### 1. Tektur

### FESTSTELLUNGSENTWURF

Unterlage / Blatt-Nr.: 5/3 T  
 Lageplan  
 Bau-km 2+000 bis Bau-km 3+000  
 Maßstab: 1 : 1000

**Bundesstraße B12: Kempten (A 7) - AS Jengen/Kaufbeuren (A 96)  
 Erweiterung auf 4 Fahrstreifen  
 Planungsabschnitt 6  
 Untergemärtingen - Buchloe (A 96)  
 Bau-km 0+000 bis 10+200**

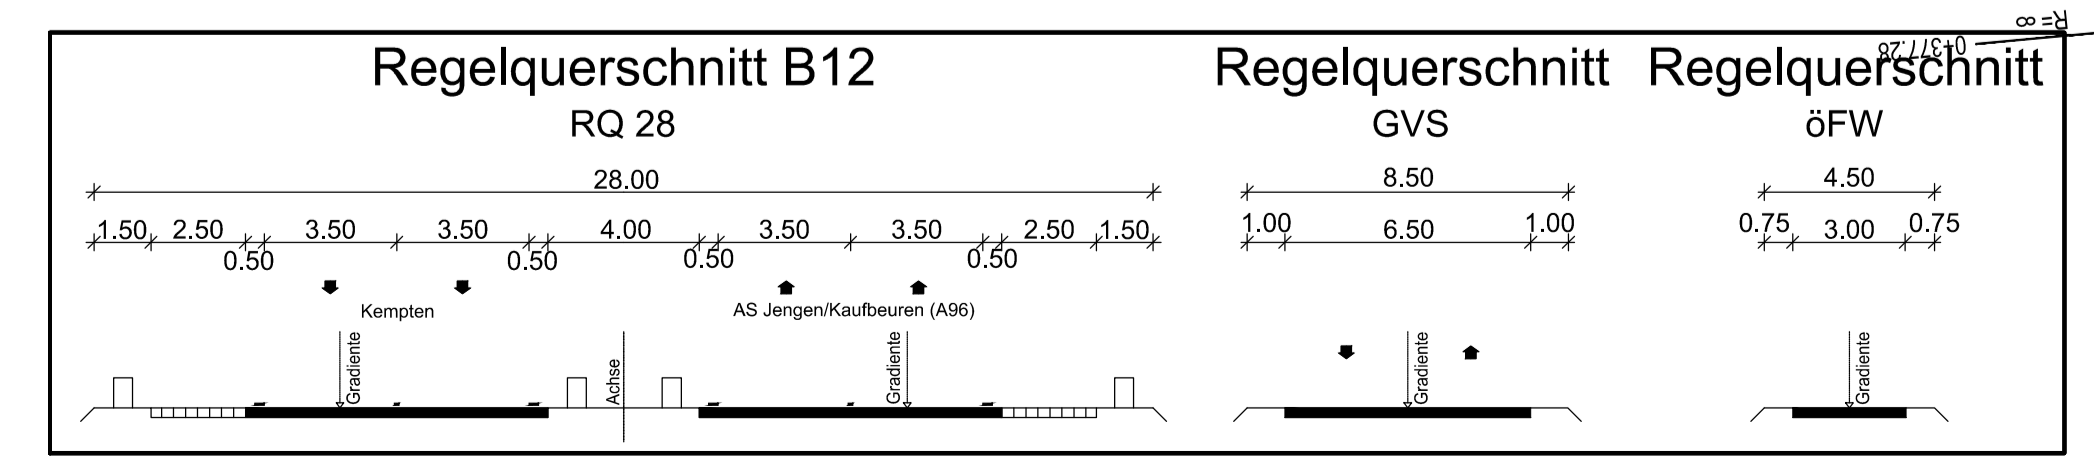
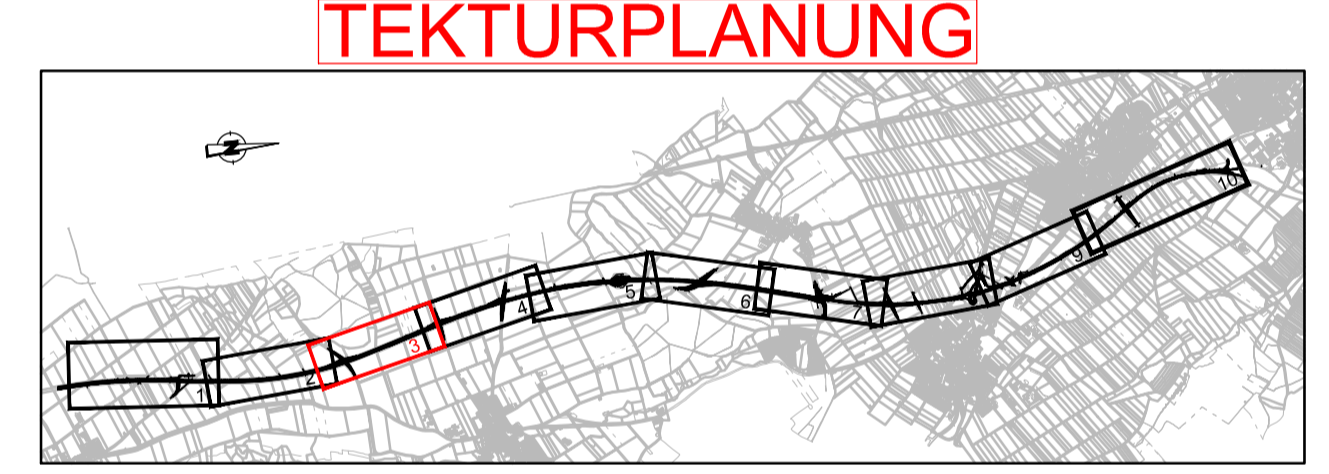
Nr.	Art der Änderung	Datum	Zeichen
1	1. Tektur vom 20.01.2022; VB 2 vergrößert, Zufahrt ergänzt	Januar 2022	wac
